Příloha č. 5ze
Vyhodnocení připomínek obcí a veřejnosti

- **Návrh Změny č. 2 Územního rozvojového plánu**
- **Vyhodnocení vlivů návrhu Změny č. 2 Územního rozvojového plánu na udržitelný rozvoj území**
- **návrhy jednotlivých územních opatření k akceleračním oblastem vymezeným v návrhu Změny č. 2 Územního rozvojového plánu**

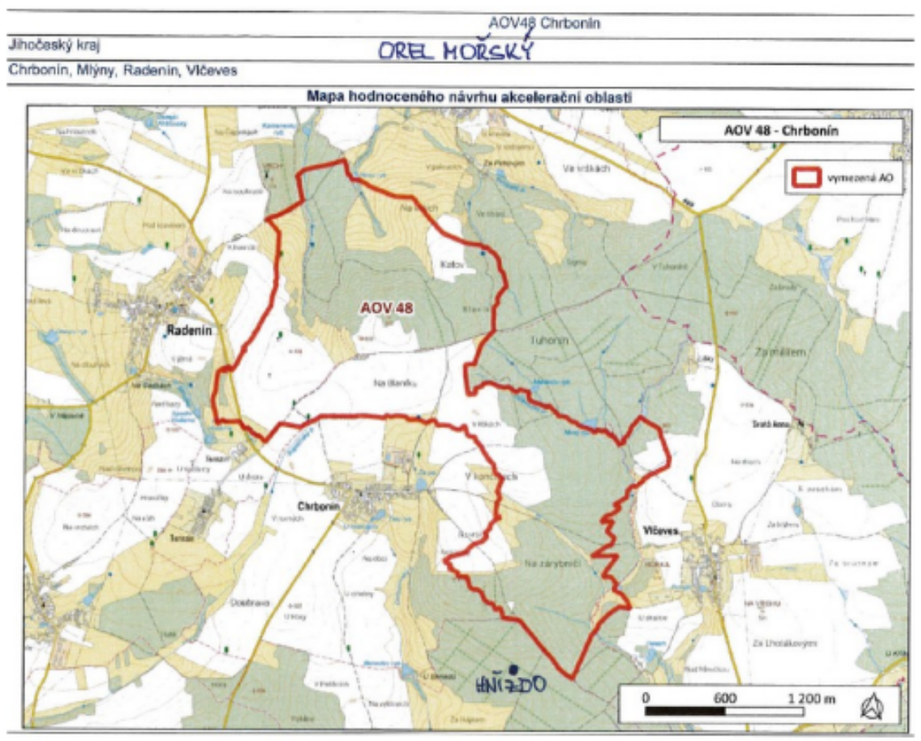
Poř. č	Připomínkové místo	Číslo jednací	Článek	AO	Připomínka	Vyhodnocení
					2. AOV48 Chrbonín zasahuje do ochranných pásem vodních zdrojů Obec Radenín vznáší připomínku k vymezení hranice AOV48 Chrbonín z důvodu nesouhlasu s hodnocením dopadů SEA v oblasti ochrany pro obec nenahraditelných zdrojů pitné vody, protože zahrnuje mimo jiné i I. a II. ochranné pásmo zdrojů veřejných vodovodů. Obec požaduje, zrušení AOV48, nebo vymezení mimo ochranná pásma vodních zdrojů v případě povolení AOV48. Odůvodnění připomínky Připomínka směřuje k výroku hodnocení SEA, bod „Povrchové a podzemní vody“, kde je konstatováno, že se v území AOV48 nenacházejí ochranná pásma vodních zdrojů. Navrhovaná AOV48 prokazatelně zahrnuje vyhlášenou II. vnitřní a vnější zónu ochranného pásma (OP) vodních zdrojů pro osady Radenín a Terezín (vyhlášeno rozhodnutím č.j. Vod. vl. 1004/90-No z 4. 6. 1990 a č.j. Vod. vl. 1025/90-No z 8. 6. 1990– viz příloha) a I. zónu OP vodních zdrojů vodovodu (vyhlášeno OOP č. j. METAB 37325/2022/OŽP/VFiř z 15. 6. 2022 – viz příloha) pro osady Hroby a Nuzbely s prodloužením do objektů v Lažanech. Výstavba a provoz VTE může mít vliv jak na kvalitu vody (znečištění během výstavby i provozu ropnými produkty), tak i na její množství vzhledem ke sklonu pozemků k těmto zdrojům. Zdroje vody jsou mělké šachtové studny (hloubka do 4 m), které mohou být hlubokými základy a případnými vibracemi základů VTE významně ovlivněny. SEA se vůbec nezabývá touto otázkou a obec proto považuje hodnocení v této věci za výrazně nedostatečné. Navrhované územní opatření se zabývá v oblasti hydrologie pouze mokřady a zdroje vody pro místní obyvatelstvo vůbec nezmiňuje. Obec zásadně nesouhlasí s tím, že případná výstavba nebude mít negativní vliv na zdroje vody (statisticky nepravděpodobný či zanedbatelný vliv dle SEA) pro 4 osady (cca 400 trvale žijících osob a cca 50 rekreačních objektů), pro které jsou to jediné zdroje a nelze je nahradit. Jejich poškození může způsobit obci milionové náklady na přivedení vody z oblasti Tábora (cca 20 km délka trasy). Přiložená mapka zobrazuje umístění vodních zdrojů ve vztahu k návrhu vymezení AOV48 Chrbonín. Příslušná rozhodnutí o ochranných pásmech jsou v příloze připomínek.

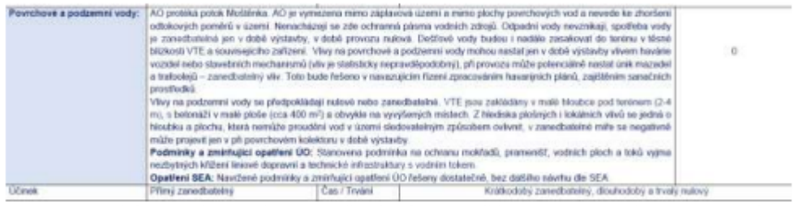
Poř. č	Připomínkové místo	Číslo jednací	Článek	AO	Připomínka	Vyhodnocení
					Při zohlednění obvyklých agrotechnických lhůt včetně pětidenního navazujícího období podle bodu 3.2 písm. a) lze pro jednotlivé plodiny a práce vymezit tyto úseky roku: − jarní orba a předseťová příprava půdy: 10. březen – 10. duben, celkem cca 32 dní; − směs pro krmný biopás: 20. květen – 10. červen, celkem cca 22 dní; − trávy pro ochranné pásy: 1. červen – 25. červen, celkem cca 25 dní; − ječmen ozimný víceřadý: 15. červen – 10. červenec, celkem cca 26 dní; − řepka ozimá: 25. červen – 25. červenec, celkem cca 31 dní; − pšenice setá ozimá: 5. červenec – 5. srpen, celkem cca 32 dní; − tritikale jarní: 15. červenec – 10. srpen, celkem cca 27 dní; − letní příprava půdy po sklizni a před setím ozimů (podmítka/orba/předseťová příprava): 20. červenec – 15. září, celkem cca 58 dní; − slunečnice roční: 10. září – 10. říjen, celkem cca 31 dní; − vinná réva: 15. září – 31. říjen, celkem cca 47 dní; − kukuřice na zrno: 20. září – 20. listopad, celkem cca 62 dní; − podzimní a zimní orba: 25. říjen – 20. prosinec, celkem cca 57 dní. Po sloučení uvedených překrývajících se období vychází, že provoz větrných elektráren by byl v důsledku bodu 3.2 písm. a) nemožný nejméně po dobu cca 247 dní v roce. Bez omezení tak zbývá pouze cca 118 dní v roce, tedy přibližně 32,3 % kalendářního roku. Jestliže odůvodnění návrhu územního opatření pro AOV94 pracuje s odhadovaným maximálním celkovým instalovaným výkonem 35 MW, pak po zohlednění provozního omezení podle bodu 3.2 písm. a) klesá využitelný podíl provozních dní orientačně na cca 32 %, a tím i reálně využitelný indikativní výkon přibližně na 11,3 MW (32 % z 35 MW). Rozsah zemědělského obhospodařování v akcelerační oblasti AOV94 Moštěnice a v jejím bezprostředním okolí je natolik vysoký a časově rozprostřený, že podmínka vypínání větrných elektráren ve dnech orby a sklizně a po pět následujících dnů prakticky znemožňuje jejich celoroční provoz. Z deklarovaného odhadovaného výkonu 35 MW tak po zohlednění zemědělského obhospodařování půdy zbývá pouze omezeně využitelný výkon kolem 11,3 MW. Reálný indikativní výkon AOV94 tedy nedosahuje ani jedné čtvrtiny prahového kritéria 50 MW, které stanovuje návrh změny č. 2 Územního rozvojového plánu. Doplňující údaj o hustotě výkonu: SEA (příloha 5 návrhu Změny č. 2 Územního rozvojového plánu) na str. 145 stanoví, že "cílový instalovaný výkon v obou typech oblastí by měl optimálně dosahovat alespoň 10 MW na km²". Pro AOV94 by optimální cílový výkon činil alespoň 37 MW. Deklarovaný indikativní výkon 7 35 MW odpovídá hustotě 9,46 MW/km² (méně než optimum). Po aplikaci bodu 3.2. písm. a) klesá hustota na cca 3,05 MW/km², tedy na 30 % optimální hodnoty. AOV94 je tedy zónou nesplňující stanovené podmínky ani absolutního výkonu ani relativní hustoty představující efektivitu plochy. IV. PROTIPRÁVNOST VYMEZENÍ AKCELERAČNÍ OBLASTI NA ÚZEMÍ S PŮDAMI I. A II. TŘÍDY OCHRANY ZEMĚDĚLSKÉHO PŮDNÍHO FONDU Podstatná část plochy AOV94 se nachází na území I. a II. třídy ochrany zemědělského půdního fondu, tedy na nejkvalitnější a nejúrodnější zemědělské půdě, přestože podle pravidel RED III a ZOZE (čl. 15c bod 1. a) i) směrnice RED III a § 4 odst. 3 ZOZE) má být pro tyto účely primárně využívána půda, která nemůže sloužit zemědělskému obhospodařování. Byť ani jeden z uvedených předpisů využití úrodné půdy výslovně nezakazuje, je zřejmé, že stanovená pravidla směřují ke zcela opačnému cíli. K vymezení akcelerační oblasti na území s úrodnou půdou by tak na základě čl. 15c bod 1. a) i) směrnice RED III a § 4 odst. 3 ZOZE vůbec nemělo docházet, případně by se tak mohlo stát pouze výjimečně, ze závažných důvodů obhajitelných ve světle dalších podmínek směrnice a zákona. Opačný postup

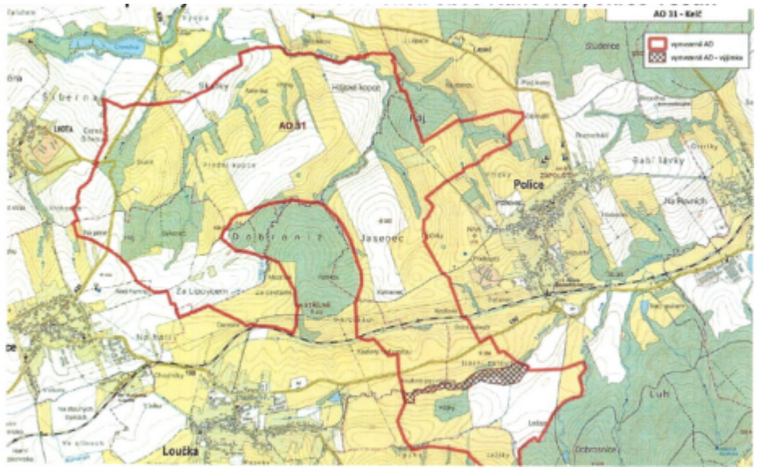
Poř. č	Připomínkové místo	Číslo jednací	Článek	AO	Připomínka	Vyhodnocení
					 Je zřejmé, že se akcelerační oblast nachází buď v části příslušné obce nebo v její velmi těsné blízkosti (měřítko ÚRP to neumožňuje rozlišit), kde jsou vymezeny plochy smíšené obytné venkovské. Co to znamená? Smí obec v akcelerační zóně vymezit další zastavitelné plochy pro bydlení nebo plochy pro rekreaci nebo je její rozvoj kvůli akcelerační zóně zablokován? Jaké záměry mohou mít přednost před realizací OZE? Budou mít obce vůbec svobodu měnit územní plány, nebo akcelerační zóna znamená faktickou stavební uzávěru? To nelze ze Změny č. 2 ÚRP pochopit. **9. Diskriminace a svévole – proč právě tady** Ve Změně č. 2 ÚRP není dostatečně vysvětleno, proč je třeba umístit akcelerační oblasti práva tak, jak jsou vymezeny, když třeba lokalita, kde je AOV98 Tetětice, není nijak výjimečná z hlediska potenciálu pro VTE a jistě existují i jiné shodné oblasti. Stát si přitom nechal zpracovat mapy zobrazující limity pro umisťování VTE. Z mapových podkladů plyne, že vhodné oblasti jsou třeba zde:
